CT01-004M-00-1-008-AA

番号	部 品 名	材 質	数/台	備 考
	15 軸	SK5	16	
尺 度	熱 処 理	表面処理		
1 (1/1)	焼 入 焼 戻 HRC	S0B		
部分記号	図 面 番 号	BAG No.		
	SCD-1-008A

マフチモーター株式会社

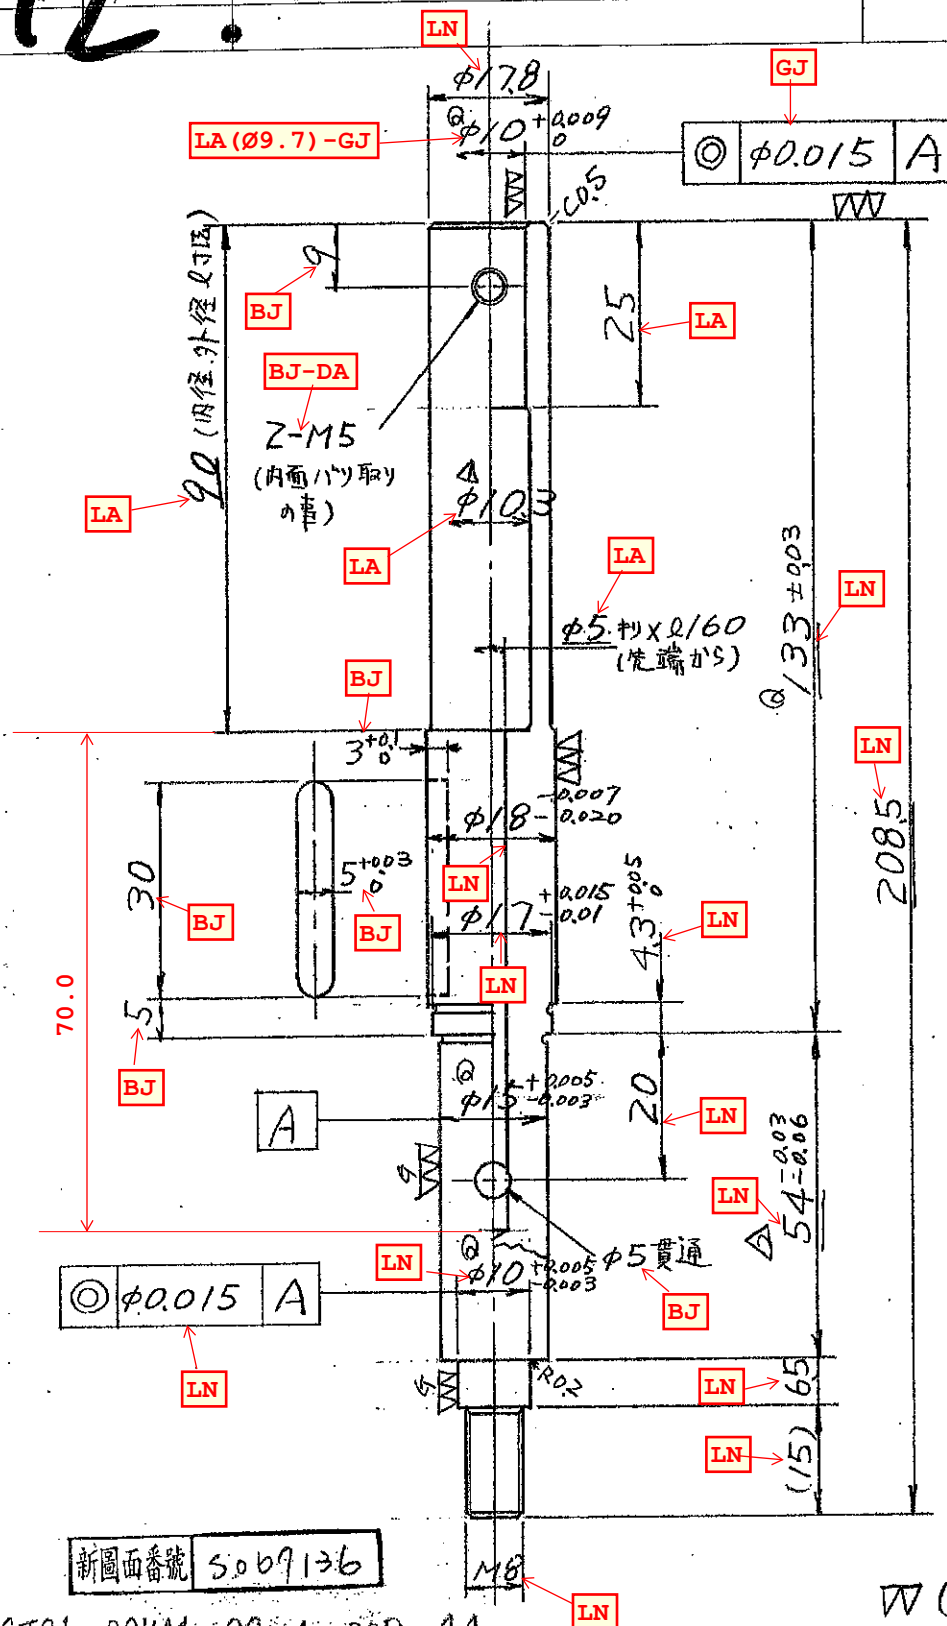
訂正	日付	訂正記事	担当	削り加工普通寸法公差
訂	6.11.29	FS-578VA 生産につき、内径変更		0.5以上6以下 土0.1
訂	8.3.14	公差変更 $54 \pm 0.03 \Rightarrow 54 \pm 0.06$ (27号現物)		6ヲコエ30 土0.2
正				30~120 土0.3
				120~315 土0.5

Q印部、特に
注意して加工の事
